ZMĚNOVÝ LIST		č. ZL	39
Komu :		Datum : 16.06.2022	
Odesláno / Předáno	poštou	osobně x	
Týká se :	"Karlovarská krajská nemocnice, a.s. – nemocnice v Chebu – Dokončení revitalizace areálu nemocnice v Chebu – pavilon B (levá část)"		
Odkazy :	na specifikaci :		
	na výkresy :		
	na rozp. podklady :		
	na jinou část smlouvy :		
ZMĚNA : Vodorovné konstrukce Dle požadavku TDI došlo v průběhu stavby k výměně, vyrovnání a osazování PZ desek			
Počet připojených listů specifikací :		Počet výkresů : 0	
Změna je vyvolána:	záměrem stavebníka x	chybou v dokumentaci	chybou dodavatele vyšší mocí nebo jinou okolností
Změnový list vydává:			
OHODNOCENÍ ZMĚNY		Datum :	16.06.2022
Odesláno / Předáno	poštou	osobně x	
V souladu se Smlouvou o dílo předkládáme návrh úpravy (a) dohodnuté ceny (b) dohodnuté lhůty ukončení díla zpracovaný v návaznosti na rozpočtové podklady :			
Původní cena	0,00		
Nová cena	164 617,61		
Cenový rozdíl	164 617,61

Karlovarská krajská nemocnice, a.s. – nemocnice v Chebu – Dokončení revitalizace areálu nemocnice v Chebu – pavilon B (levá část)										Č. ZL 39				
Odpočet						Přípočet						Rozdíl		
kod	Specifikace	m.j.	množství	j. cena	Celkem	Pol	kod	Specifikace	m.j.	množství

Púdorys 2.NP - rozsah změny

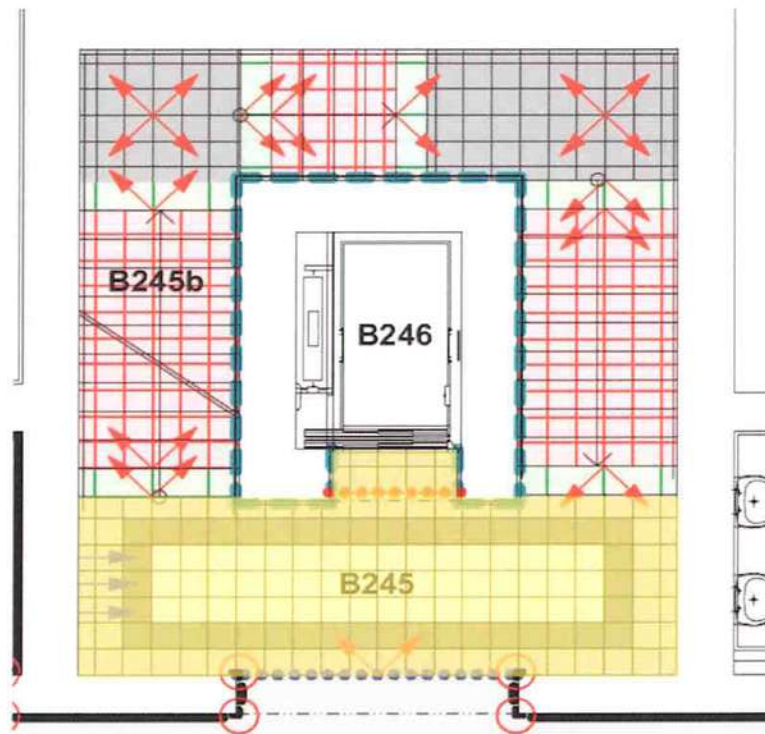
ZMĚNOVÝ LIST		č. ZL	54
Komu :		Datum : 06.09.2022	
Odesláno / Předáno	poštou	osobně x	
Týká se :	"Karlovarská krajská nemocnice, a.s. – nemocnice v Chebu – Dokončení revitalizace areálu nemocnice v Chebu – pavilon B (levá část)"		
Odkazy :	na specifikaci :		
	na výkresy :	Půdorys 2. až 5.NP	
	na rozp. podklady :		
	na jinou část smlouvy :		
ZMĚNA : ZÁMĚNA DLAŽBY ZA POVLAKOVOU KRYTINU PVC Změna podlahové krytiny v místnostech B245, B351, B450, B522 z dlažeb na vinyl z důvodu návaznosti na výškovou úroveň schodiště a okolních chodeb. Příloha č. 1 - výřez Půdorysů 2.-5. NP s vyznačením rozsahu změny.			
Počet připojených listů specifikací :		Počet výkresů : 2	
Změna je vyvolána:	záměrem stavebníka x	chybou v dokumentaci	chybou dodavatele vyšší mocí nebo jinou okolností
Změnový list vydává:			
OHODNOCENÍ ZMĚNY		Datum :	06.09.2022
Odesláno / Předáno	poštou	osobně x	
V souladu se Smlouvou o dílo předkládáme návrh úpravy (a) dohodnuté ceny (b) dohodnuté lhůty ukončení díla zpracovaný v návaznosti na rozpočtové podklady :

Odpočet						Připočet						Rozdíl	
kod	Specifikace	m.j.	množství	j. cena	Celkem	kod	Specifikace	m.j.	množství	j.cena	Celkem	Celkem	popis změny
	Podlahy z dlaždic				0,00						0,00	0,00	
952	771474112 Montáž soklů z dlaždic keramických rovných flexibilní lepidlo v do 90 mm	m	48,450								0,00	-3 797,51	
											0,00	0,00	
											0,00	0,00	
											0,00	0,00	
											0,00	0,00	
953	59761-R01 Dlaždice keramické slinuté neglazované, sokl - 298/ 80/9 mm	m	50,873								0,00	-5 110,14	
958	771574113 Montáž podlah keramických hladkých lepených flexibilním lepidlem do 19 ks/m2	m2	60,210								0,00	-26 426,17	
											0,00	0,00	
											0,00	0,00	
											0,00	0,00	
959	59761-R03 Dlaždice keramické 300/300 mm, slinuté neglazované, protiskluz R10/A,	m2	66,231								0,00	-16 286,87	
960	771574116 Montáž podlah keramických hladkých lepených flexibilním lepidlem do 35 ks/ m2	m2	36,120								0,00	-18 684,15

0,00	0,00	
961	59761-R04 Dlaždice keramické 200/200 mm, slinuté neglazované, protiskluz R10/A,	m2	39,010								0,00	-16 804,17	
966	771591111 Natěr penetrační na podlahu	m2	96,330								0,00	-2 517,10	
											0,00	0,00	
											0,00	0,00	
											0,00	0,00	
											0,00	0,00	
967	771591115 Podlahy spárování silikonem	m	48,450								0,00	-2 784,91	
											0,00	0,00	
968	771591116 Podlahy spárování epoxidem	m	48,450								0,00	-11 138,66	
											0,00	0,00	
970	998771204 Přesun hmot procentní pro podlahy z dlaždic v objektech v do 36 m	%	1,262								0,00	-1 306,20	
					0,00						0,00	0,00	
					0,00	986	776411111 Montáž obvodových soklů výšky do 80 mm	m	48,450			4 149,74	
					0,00						0,00	0,00	
					0,00						0,00	0,00	
					0,00						0,00	0,00	
					0,00	988	776520-R2 Podkladní plastový rohový profil pro vytvoření fabionu o poloměru r=30mm-dodávka+montáž	m	48,450			3 643,44

Odpočet					Přípočet					Rozdíl			
kod	Specifikace	m.j.	množství	j. cena	Celkem	kod	Specifikace	m.j.	množství	j.cena	Celkem	Celkem	popis změny
					0,00							0,00	
					0,00							0,00	
					0,00							0,00	
					0,00	990	284122-R2					54 297,49	
					0,00		Heterogenní povlaková vinylová podlahová krytina v rolích, tl. 2,6 mm, vysocezářivá, akustická, min 15dB		m2		106,234		
					0,00							0,00	
					0,00							0,00	
					0,00							0,00	
					0,00	995	776223111					10 722,45	
					0,00		Spoj povlakových podlahovin z PVC svařováním za tepla		m		202,578		
					0,00							0,00	
					0,00							0,00	
					0,00							0,00	
					0,00							0,00	
					0,00	997	776111311					8 165,59	
					0,00		Vysáti podkladu povlakových podlah		m2		144,780		
					0,00							0,00	
					0,00							0,00	
					0,00							0,00	
					0,00							0,00	
					0,00	998	776590210					8 877,91	
					0,00		Pastování a leštění podlahovin ručně		m2		144,780
